## **Beschlussvorlage**

Drucksachen-Nr. 0557/2024  
**öffentlich**

#### **Vorplanung Schildgen 1. Abschnitt**

**Auditbericht Variante 2 - Bushaltestelle Zentrum**

**Vorplanung Vorzugsvariante**

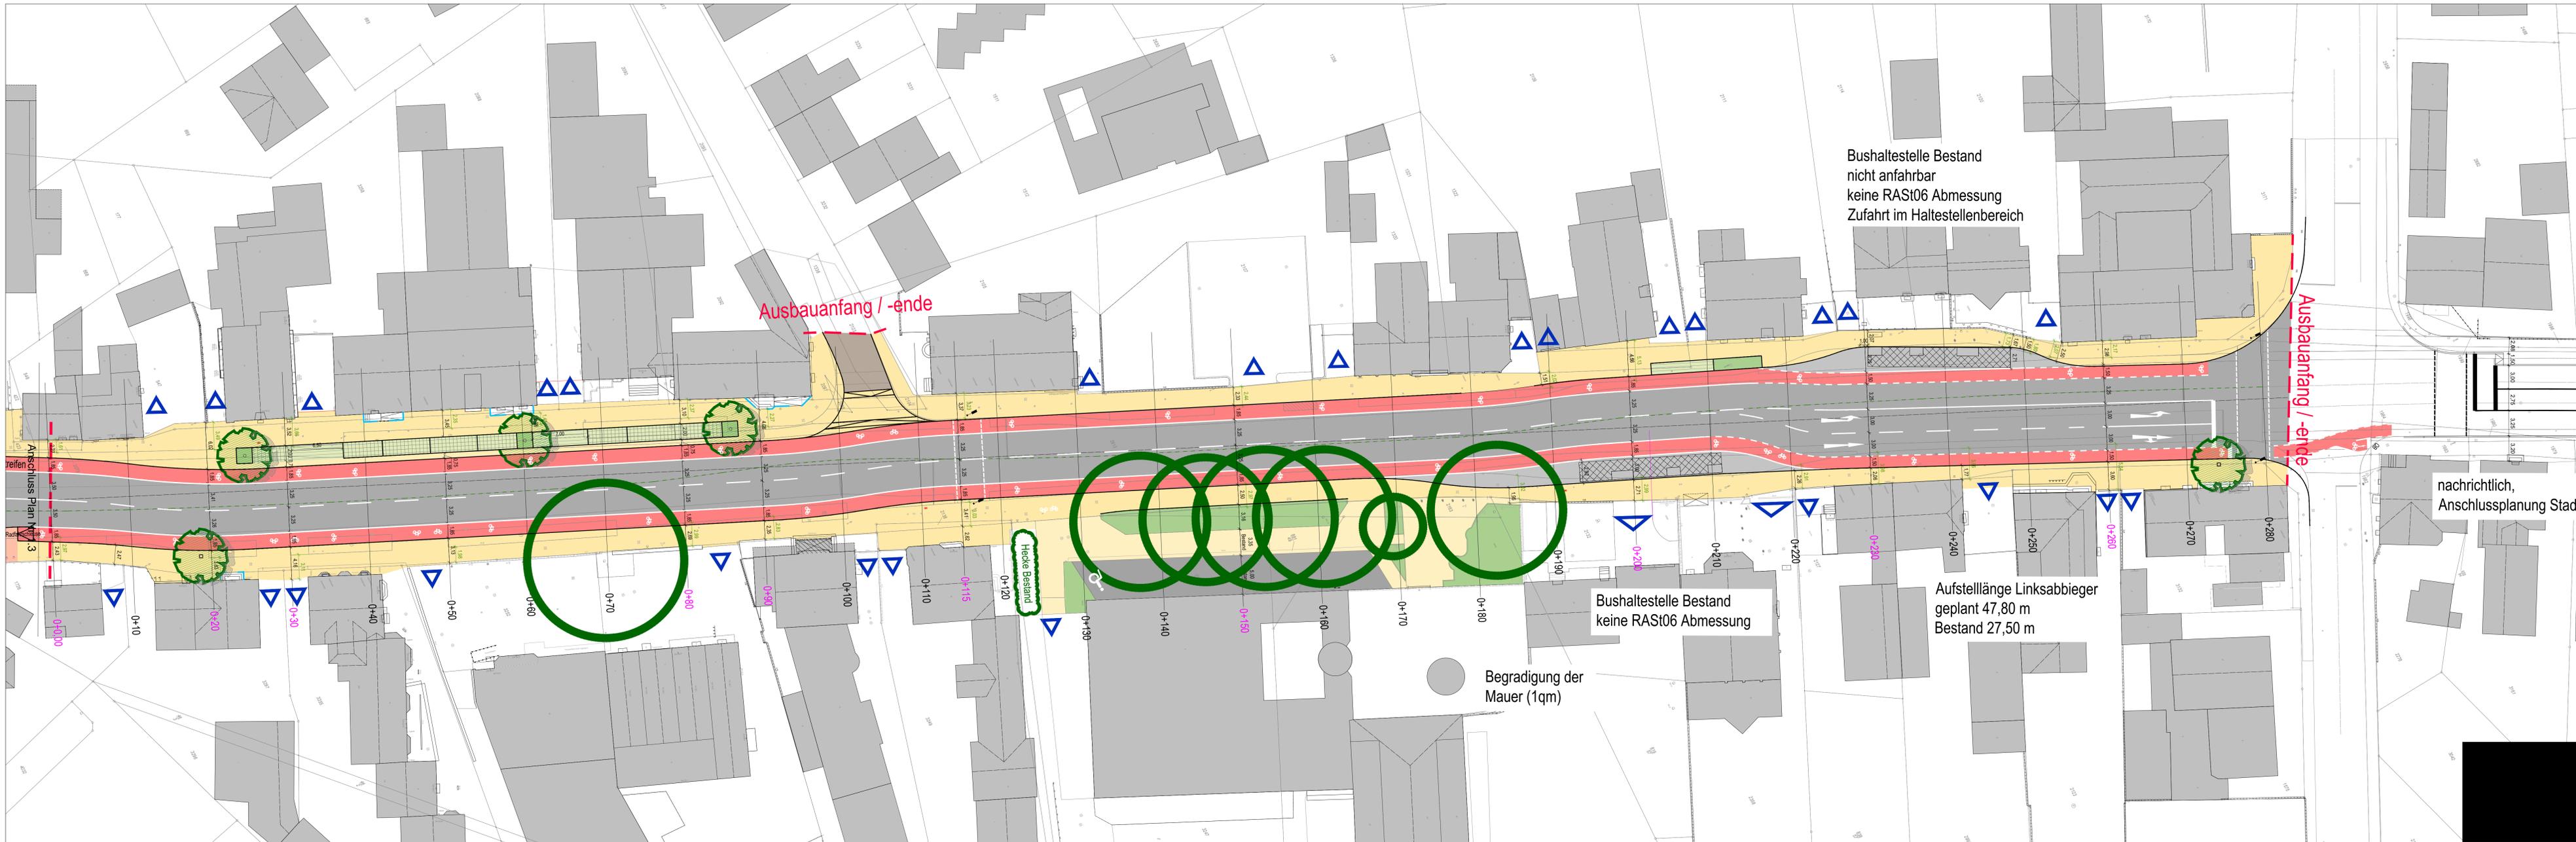
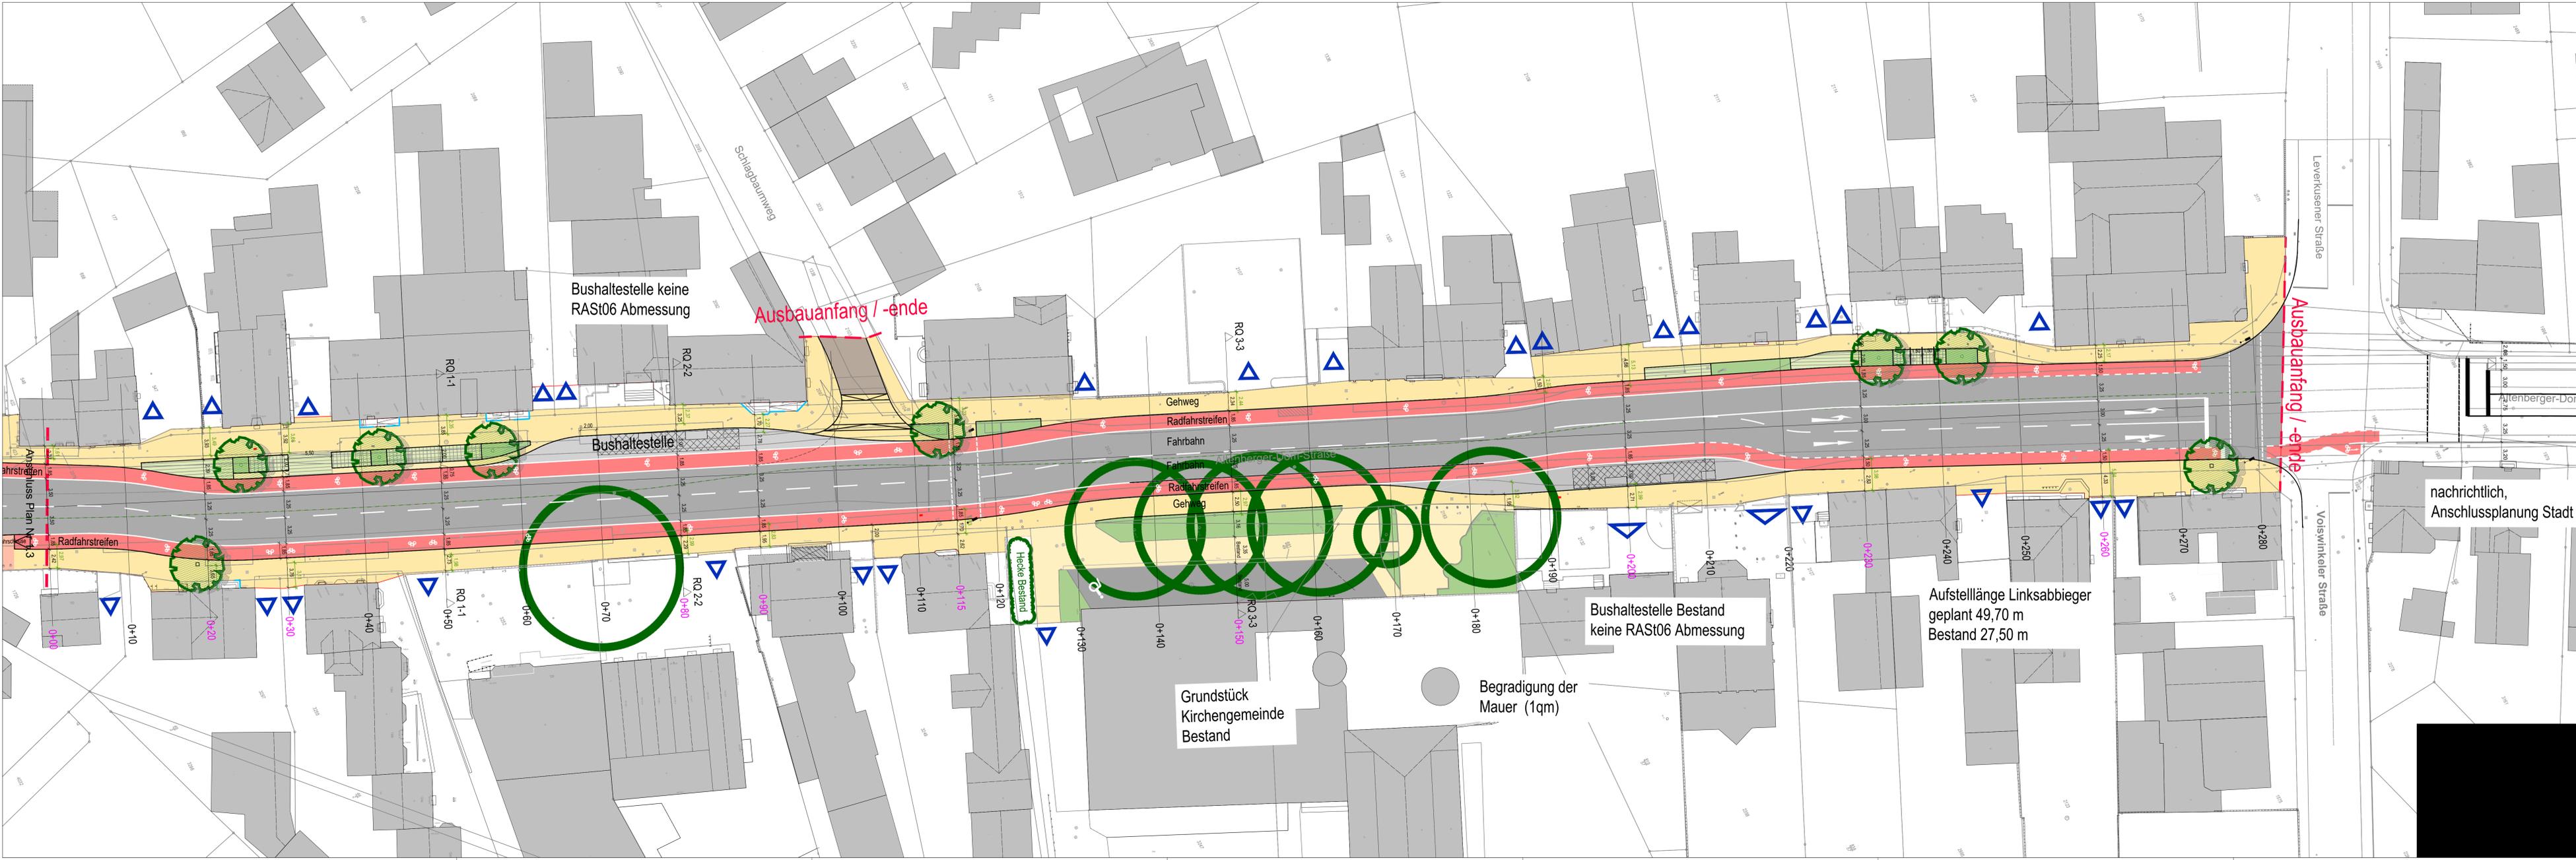
Anregung	Arbeitsschritt
	Allgemeines	
1	Verkehrsgutachten fehlt	Ein Verkehrsgutachten ist im Zuge der Entwurfsplanung zu erbringen.
2	Fehlende Darstellung der barrierefreien Elemente	Die Darstellung der barrierefreien Elemente erfolgt gemäß Erläuterungsbericht im Zuge der Entwurfsplanung.
3	Markierung in Lageplänen nicht korrekt	Die Markierungen erfolgt im Zuge der Entwurfsplanung.
	Querschnitt	
4	Fahrbahnbreite zu gering	wird geprüft
5	Unterschreitung Mindestgehwegbreiten	zur Kenntnis; es wird sichergestellt, dass es durch die bereichsweise Unterschreitung des Mindestmaßes nicht zu Konflikten kommt.
	Führung des Radverkehrs	
6	Vorgezogenen Haltelinie nicht ausreichend	wird überarbeitet
7	Aufgeweiteter Radaufstellstreifen	wird überprüft
8	Anschluss gemeinsamer Geh- und Radweg an Bestand westlich Altenberger-Dom-Str. nicht korrekt	wird überarbeitet
9	Anschluss von Bestand an gemeinsamen Geh- und Radweg östliche Altenberger-Dom-Str. nicht korrekt	Der Anschlussbereich wird nach Möglichkeit so angepasst werden, dass der Radfahrende mittels Rampe auf den neu geplanten gemeinsamen Geh- und Radweg geführt werden kann

10	Anschluss gemeinsamer Geh- und Radweg an Bestand westliche Kempener Str. nicht korrekt	Der Anschlussbereich wird nach Möglichkeit so angepasst , dass der Radfahrende sicher auf die Fahrbahn der Kempener Str. geführt wird, um im weiteren Verlauf auf der Fahrbahn zu fahren.

Anregung	Arbeitsschritt
11	Anschluss von Bestand an gemeinsamen Geh- und Radweg östliche Kempener Str. nicht korrekt	Der Anschlussbereich wird nach Möglichkeit so angepasst werden, dass der Radfahrende mittels Rampe auf den neu geplanten gemeinsamen Geh- und Radweg geführt werden kann
12	Gemeinsamer Geh- und Radweg Bereich Kempener Str. und südwestliche Altenberger-Dom-Str.	wird geprüft
13	Mittelinsel nicht mit ausreichenden Abmessungen	Laut den Richtlinien sollte die Breite der Insel 2,00 m betragen, kann allerdings bei beengten Fahrbahnverhältnissen und geringem Fußgängerquerverkehr auf 1,60 m reduziert werden --> wird geprüft
14	Regelbreite Furt Altenberger-Dom-Str. unterschritten	wird geprüft
15	Regelbreite Furt Knotenpunkt unterschritten	wird geprüft

Anregung	Arbeitsschritt
	Park- und Ladeflächen im Straßenraum	
16	Unterschreitung Länge Parkstände in Längstaufstellung	wird überarbeitet
17	Breite Längsparker mit Mindestmaß	wird überarbeitet
	ÖPNV	
18	Unterschreitung Abmessung Haltestellenbucht westlich Altenberger-Dom-Str.	Die Anfahrbarkeit der Haltestellenbucht ist mittels Schleppkurvennachweis nachgewiesen, eine Anpassung an Regelbreite ist aufgrund der beengten Platzverhältnisse nicht möglich
19	Unterschreitung Abmessung Haltestellenbucht östlich Altenberger-Dom-Str.	Die Anfahrbarkeit der Haltestellenbucht ist mittels Schleppkurvennachweis nachgewiesen, eine Anpassung an Regelbreite ist aufgrund der beengten Platzverhältnisse nicht möglich
20	Fehlende Wetterschutzeinrichtung und Sitzgelegenheit westlich Altenberger-Dom-Str.	wird überprüft
	Sicht	
21	Fehlender Nachweis der Anfahrtsicht Odenthaler Markweg	wird umgesetzt
	Befahrbarkeit	
22	Fehlender Bewegungsspielraum	wird umgesetzt

23	Fehlender Schleppkurvennachweis Knoten Altenberger-Dom-Str. / Kempener Str.	wird umgesetzt
24	Fehlender Schleppkurvennachweis HNr. 113 am Knotenpunkt	wird umgesetzt
25	Fehlender Schleppkurvennachweis Knoten Kempener Str. / Odenthaler Markweg	wird umgesetzt

Anregung	Arbeitsschritt
26	Fehlender Schleppkurvennachweis Hausnr. 126 am EDEKA	wird geprüft; Lkw-Belieferung findet vom Odenthaler Marktstraße statt
